CEI  
IEC  
317-25

AMENDEMENT 1  
AMENDMENT 1

**Part 25:  
Polyester or polyesterimide overcoated with  
polyamide-imide enamelled round aluminium wire,  
class 200**

#### 16 Résistance aux réfrigérants

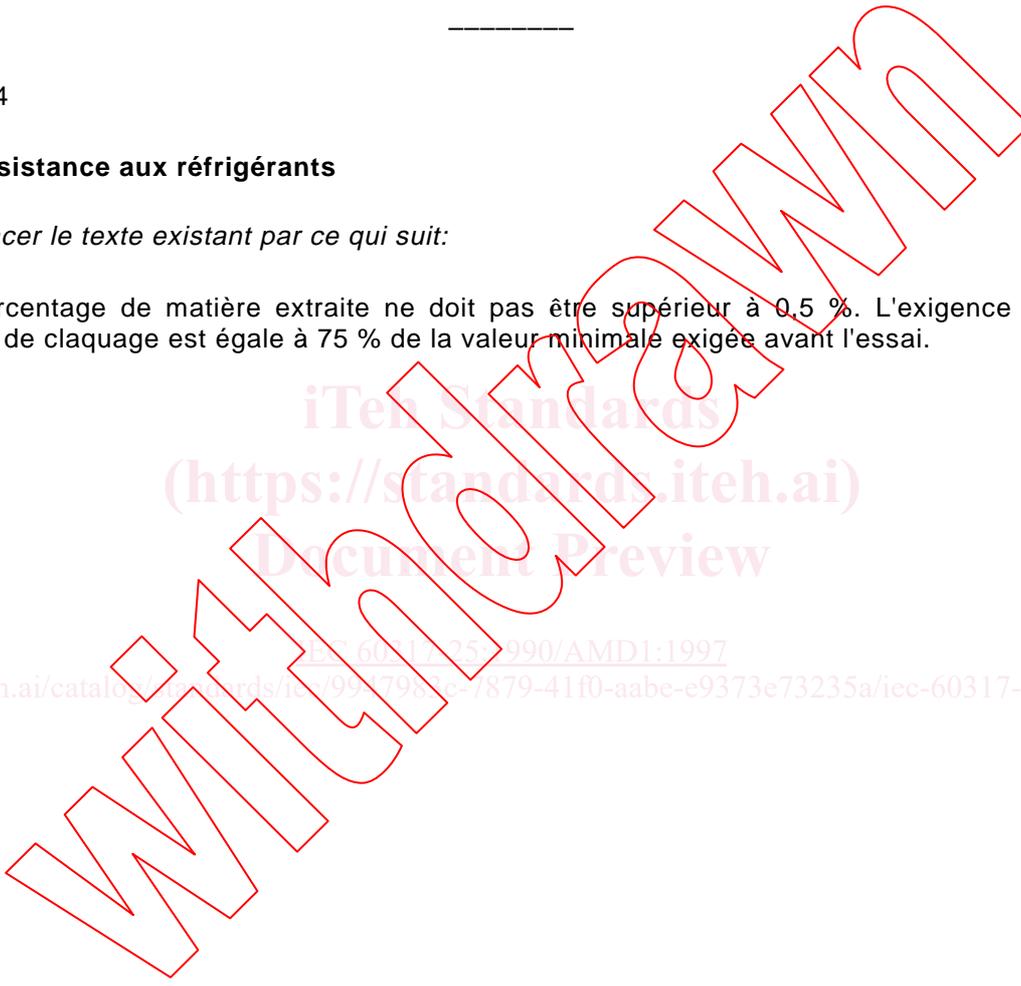
*Remplacer le texte existant par ce qui suit:*

Le pourcentage de matière extraite ne doit pas être supérieur à 0,5 %. L'exigence pour la tension de claquage est égale à 75 % de la valeur minimale exigée avant l'essai.
